Naše zn. 9360/2024-SŽ-SSV-Ú3
Listů/příloh 8/5

Věc: Vysvětlení/ změna/ doplnění zadávací dokumentace č. 7
**„Zvýšení kapacity trati Týniště n. O. – Častolovice – Solnice,
4. část“, 1.+3. etapa**

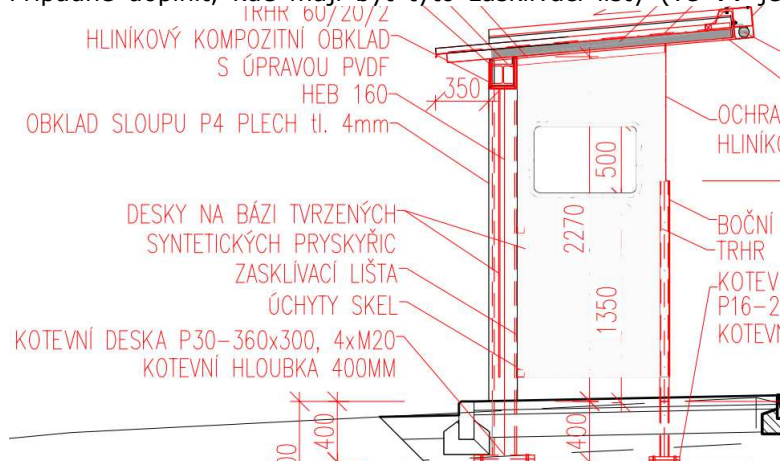
K odpovědi na dotaz č. 80 z Vysvětlení zadávací dokumentace číslo 5 uvádíme, že pro konstrukci křižovatkové výhybky C49 1:9-190 s čelistovými závěry ve žlabovém provedení není žádné zavedené a schválené zařízení pro ruční stavění takovéto výhybky. Domníváme se, že jiná možnost, v případě ručního stavění, je použití hákových závěrů. Prosíme zadavatele o prověření/vysvětlení.

Zařízení pro ruční stavění výše uvedené křižovatkové výhybky existuje (např. ŽST Praha-Libeň), i když se nejedná o standardní řešení. K návrhu na vložení předmětné křižovatkové výhybky s ručním stavěním v ŽST Borohrádek byl vydán souhlas O13. Výhybku bude nutné doplnit o díly, které nejsou běžně s novou výhybkou dodávány anebo o díly, které jsou používány u výhybek starších konstrukcí.

- 6 ks - vybrané podkladnice vyrobit v prodlouženém provedení (s držákem ocelového prodloužení) – nutno zadat do výroby samotné výhybky
- 6 ks – „prodloužení betonového pražce“ – standardní výrobek

- 4 ks – rolly podepírající tyč spřáhla (konstrukce používaná u starších křižovatkových výhybek)
- 2 ks – výměníku typu K11 (páka se závažím – používaná u starších kříž. výh.)

- 1 ks – návěsní těleso (používané u starších kříž. výh.) – upravené -> průsvitky zaslepeny (nebo kompletně vyměněny čelní plechy) a místo průsvitek nalepeny šípy z bílé retroreflexní folie – viz vzorový list ZT54 (<https://typdok.tudc.cz/download.php?IDok=25012&DirectOpen=1>).

- 2 ks – tyč spřáhla – upravený výrobek (zohledňuje novou polohu výměníku) + na jednom konci je opatřen kulovým kloubem pro připojení k úhlové páce a na druhém konci tyčí pro připojení k mechanismu návěsního tělesa

- 2 ks – úhlová páka se stojánkem pro žlabový pražec – standardní výrobek
- 2 ks – tyč pro připojení závorovacího pravítka k úhlové páce – upravený výrobek – tyč s přivařenými kulovými klouby na obou koncích

- 4 ks – dorazy na závorovací tyči pro možnost ručního stavění (zabraňují podjetí závorovací tyče pod háky závěru) – standardní výrobek (osadí se u všech 4 vnějších závěrových háků)

Výměníky, návěsní těleso, rolly a spřáhlo je možné vyzískat z původní staré výhybky (nebo jiné starší konstrukce).

Do soupisu prací byla doplněna nová položka č. 58 (R539530). Položka č. 57 (539530) doplněná v rámci reakce na dotaz č. 80 bude ponechána s aktualizovaným množstvím 1 KUS.

Objekt SO 41-22-17-01

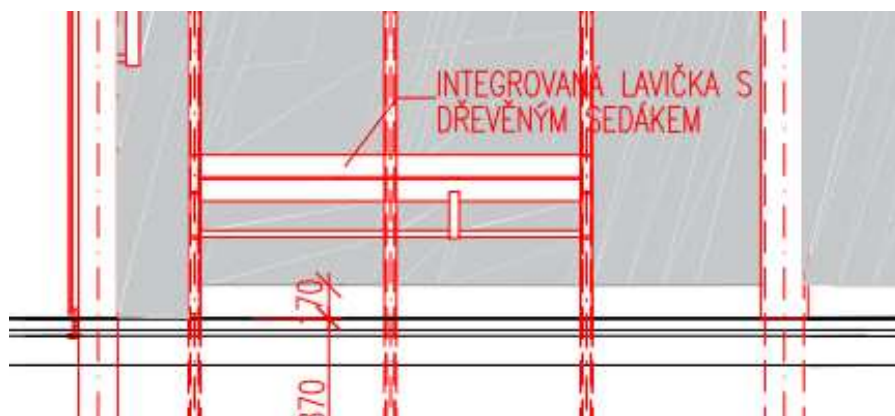
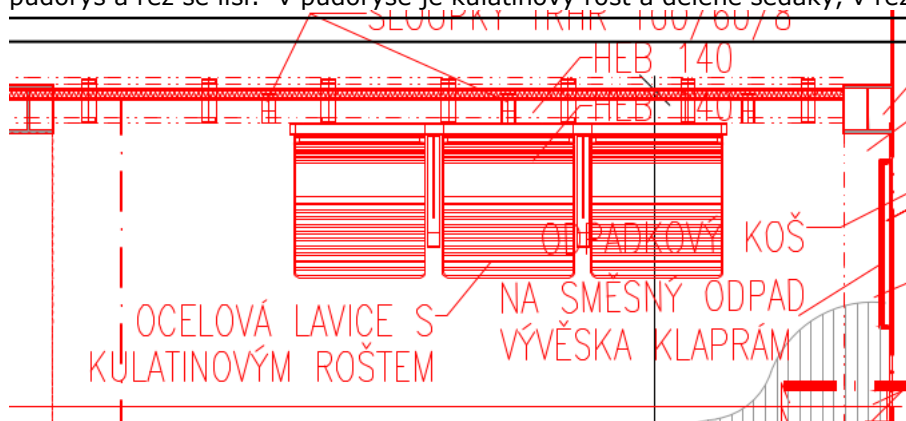
Může prosím zadavatel upřesnit jakou integrovanou lavičku do přístřešku požaduje, protože půdorys a řez se liší: v půdoryse je kulatinový rošt a dělené sedáky, v řezu dřevěné desky.

Jedná se o ocelovou lavici s dělenými sedáky s kulatinovým roštem (viz Technická zpráva).

Objekt SO 41-22-17-01

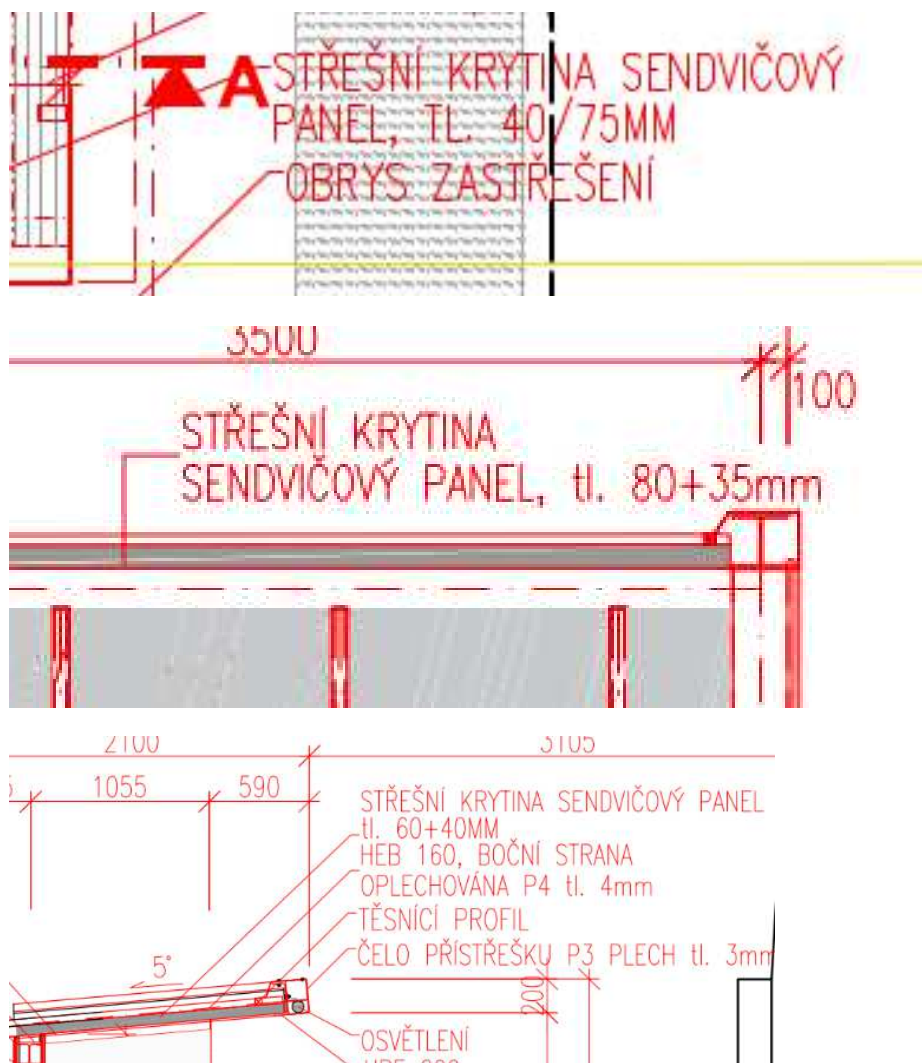
Může prosím zadavatel upřesnit sendvičový panel na střechu přístřešku? Výkresy se liší:

Dle Technické zprávy je střešní krytina navržena z tepelně izolačního souvrství: Je tvořeno jádrem z tepelné izolace na bázi PUR tl. 80 mm a nosnou spodní pohledovou vrstvou z hliníkových plechů. Horní nosná hydroizolační vrstva souvrství je tvořena profilovaným trapézovým plechem tl. 35 mm. Celé souvrství 80+35 mm je uloženo na nosné konstrukci zastřešení. Na krytinu bude pod lištou nalepený těsnící tvarový profil podle specifikace výrobce, proti hnanému dešti.

Objekt SO 41-22-16-02

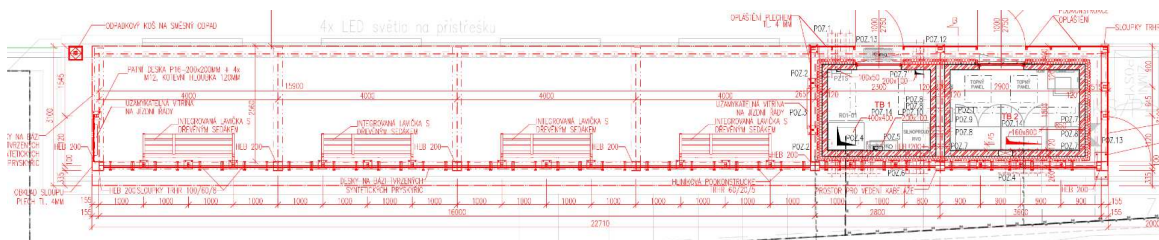
Může prosím zadavatel upřesnit ocelovou konstrukci, případně poskytnout statický výpočet? Ve výpočtu výkazu výměr chybí oproti půdorysu 2 ks sloupů 100/60/8 včetně patek, navíc se uchazeč domnívá že další sloupky na půdoryse chybí, například v místě dveří do technologických místností.

Výkaz výměr odpovídá počtu TRHR 100/60/8 v půdorysu. Zárubně dveří do technologických místností jsou kotveny a osazeny přímo do žlb kce prefabrikovaných buněk. Dveře na vnějším plášti jsou kotveny do podkonstrukce opláštění. Statický výpočet byl doplněn.

Objekt SO 41-22-16-01

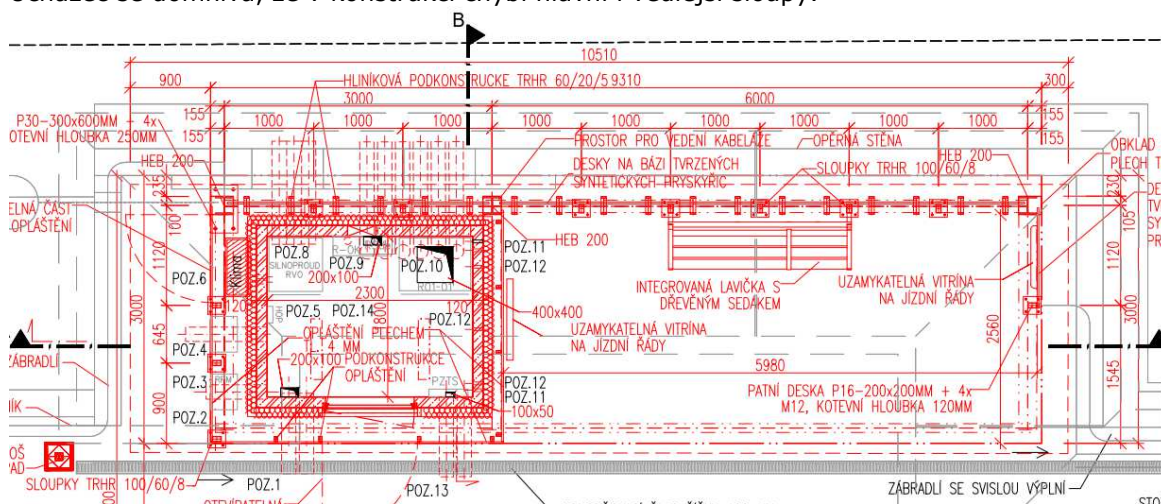
Může prosím zadavatel upřesnit ocelovou konstrukci, případně poskytnout statický výpočet? Uchazeč se domnívá, že v konstrukci chybí hlavní i vedlejší sloupky.

Statický výpočet byl doplněn.
